公共工程生態檢核自評表

工程基本資料	計畫及工程名稱	富林溪水環境改善計畫-富林溪礫間淨化		設計單位	磐誠工程顧問有限公司																
	工程期程	18 個月		監造廠商	待招標																
	主辦機關	桃園市政府水務局		營造廠商	待招標																
	基地位置	地點：__桃園__市(縣)_觀音_區(鄉、鎮、市)_____里(村)_____鄰 TWD97 座標 X：25.0620640020473 Y：_121.13088100189		工程預算/經費(千元)	121,921 千元																
	工程目的	大觀橋測站水質多呈現缺氧，溶氧量及氨氮(NH3-N)濃度值達嚴重污染等級，為改善富林溪大觀橋周邊河段水質並提升該段之水域環境，針對該區污染之雨、污排水規劃適宜之水質改善措施。																			
	工程類型	☐ 交通、 ☐ 港灣、 ☒ 水利、 ☐ 環保、 ☐ 水土保持、 ☐ 景觀、 ☐ 步道、 ☐ 其他_____																			
	工程概要	辦理樹林後溪橋至榮工橋間重點河段箱涵排水污染源調查，完成水質改善至輕度污染之改善規劃。																			
預期效益	使樹林後溪橋至榮工橋間民生污水排水內之晴天污水截流處理而不積留於前述河段之水域營造空間內，同步針對晴天雜排污水或逕流污水提出污染改善方案，藉此改善河川污染問題，同時提升該區水域環境品質。																				
階段	檢核項目	評估內容	檢核事項																		
工程計畫核定階段	一、專業參與	生態背景人員	是否有生態背景人員參與，協助蒐集調查生態資料、評估生態衝擊、擬定生態保育原則？ ☒是：本案依「桃園市 108 年度水環境改善輔導顧問團委託技術服務」委託「亞磊數研工程顧問有限公司」

附表 D-02 生態專業人員現場勘查紀錄表

勘查日期	民國 109 年 08 月 31 日 (設計規劃現勘)	填表日期	民國 109 年 09 月 07 日
紀錄人員	鄭全斌	勘查地點	工程預計位置
人員	單位/職稱	參與勘查事項	
鄭全斌	觀察家生態顧問有限公司/計畫專員	生態工程分析、動物辨識	
游惇理	觀察家生態顧問有限公司/計畫專員	生態工程分析、動物辨識	
現場勘查意見 提出人員(單位/職稱): 鄭全斌/計畫專員		處理情形回覆 回覆人員(單位/職稱): 磐誠工程顧問股份有限公司/林士涵/主辦工程師	
1. 工區位於富林溪榮工橋左岸公有地，工區內植被主要黃槿海岸造林地為主。該工區位於保安林附近，現勘時有記錄到小白鷺等其他鷺鷥鳥類停棲於喬木上(圖一)，因此建議保留工區內大型耐鹽性與防風的喬木並且移除入侵性強之外來種銀合歡。詳細位置如

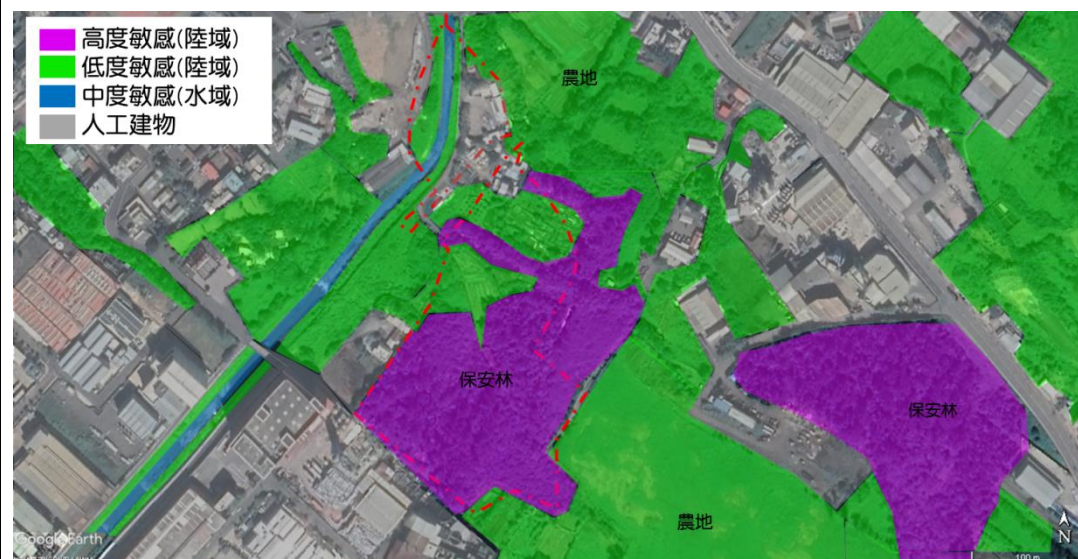
勘查日期	民國 108 年 02 月 22 日	填表日期	民國 108 年 02 月 26 日
紀錄人員	王玠文	勘查地點	工程預定地
人員	單位/職稱	參與勘查事項	
顏均豪	桃園市水務局/技士	工程區域現場勘查	
王玠文	觀察家生態顧問有限公司/水域部專員	工程區域現場勘查	
鄭暉	觀察家生態顧問有限公司/工程部專員	工程區域現場勘查	
現場勘查意見 提出人員(單位/職稱): 王玠文/觀察家生態顧問公司		處理情形回覆 回覆人員(單位/職稱):	
1.「減輕」礫間處理廠預定位置於保安林，盡可能縮小範圍。 2.「減輕」工程若需擾動河道，需施作排檔水設施，維持水質不被泥沙汙染。		1.採納相關意見，未來設計階段將告知設計單位生態敏感區進行迴避，盡可能縮小工程範圍，減少生態環境衝擊。 2.未來設計階段，如工程需進入到溪床，將採納相關意見，設置排水擋水設施，降低河川汙染。

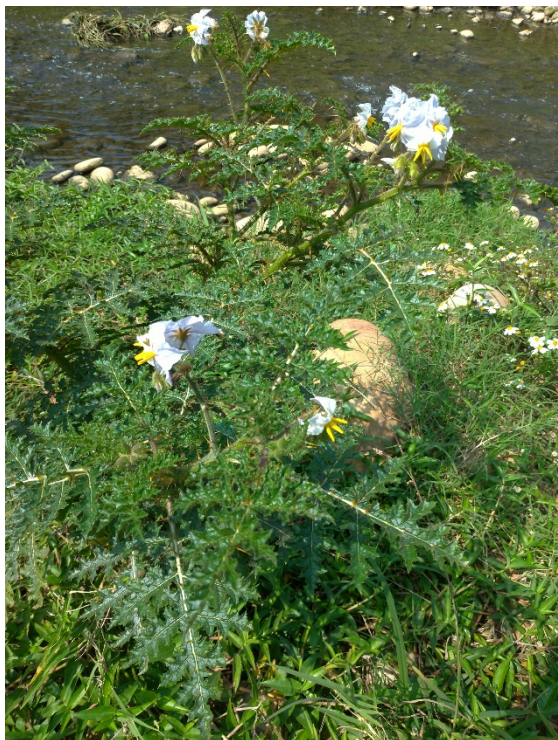
1. 工程預定處旁外來樹種銀合歡建議移除
2. 「迴避」工程預定地之防風林保留，建議於施工前將樹木群列冊管理，並進行樹幹包覆標記，若因工程需要需進行枝條修剪，應依桃園市樹木修剪維護參考原則，委請專業園藝廠商進行修剪。
